GOBERNACION DE ANTIOQUIA REPUBLICA DE COLOMBIA	**INFORME ASESORÍA O ASISTENCIA TÉCNICA**	Código: FO-M4-P3-018
		Versión: 04
		Fecha de aprobación: 06/05/2019

Organismo	Secretaria de Inclusión Social y Familia			
Dependencia	Gerencia de Infancia, Adolescencia y Juventud			
Nombre responsable de la asesoría y/o asistencia técnica	Erika Tatiana Restrepo Posada	**Cargo**	Profesional de la Gerencia de Infancia, Adolescencia y Juventud	**Contrato No. 4600011747**
Línea Plan de Desarrollo /Programa: Unidos por la primera infancia	**Línea 1 Nuestra Gente**	**Objetivo del programa**	Fortalecer las potencialidades y el goce efectivo de derechos de las personas desde la gestación y hasta los primeros seis años de vida, en condiciones de dignidad y afecto, a través de la generación de estrategias que propicien su desarrollo integral temprano.	**Proyecto:** Unidos por la primera infancia
Indicador de producto	Municipios y/o Distritos asistidos técnicamente para el fortalecimiento de la atención integral a la primera infancia			
Acciones para la Intervención con Asesoría o Asistencia Técnica	Asistencia técnica en los componentes y modalidades de atención integral a la primera infancia.

Subregi

Imagen 9: Sala de desarrollo 5

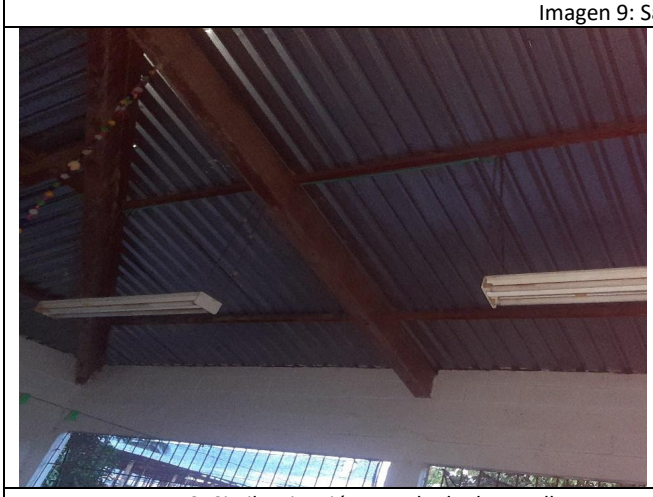
- Se pudo observar que la sala de desarrollo 5 no cuenta con muro de cerramiento, en su lugar se instaló una reja, es necesario llevar a cabo la construcción de muro de cerramiento para evitar accidentes con la población infantil al intentar ingresar sus extremidades entre los barrotes de la reja.

Imagen 12: Orinales en mal estado

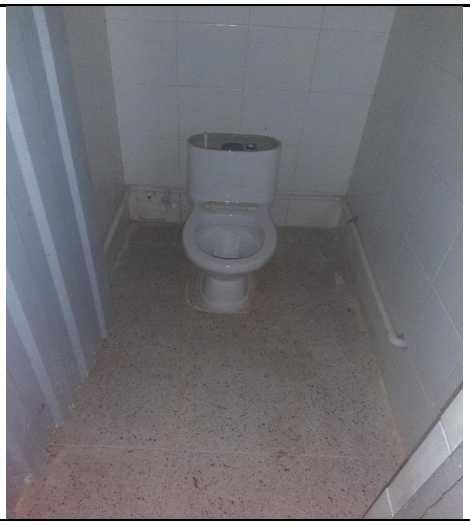
- Se pudo observar que las baterías sanitarias requieren mantenimiento y reemplazo de piezas.
- Es importante recordar que el enchape de muros en las baterías sanitarias debe estar a una altura de 1,8 metros y en los casos de las divisiones que están a menos altura, deben estar enchapadas en su totalidad, se observó que el enchape de muros está a menos de 1 metro de altura, por lo tanto, es necesario realizar el ajuste.
- Se pudo observar que las puertas de las baterías se encuentran deterioradas, por lo tanto, es necesario realizar mantenimiento mediante la aplicación de pintura anticorrosiva y luego pintura de acabado.
- Varios elementos y aparatos sanitarios se encuentran en mal estado o la instalación hidráulica y de desagüe no funciona, por lo tanto, es necesario proceder con la reparación o reposición de estas piezas.
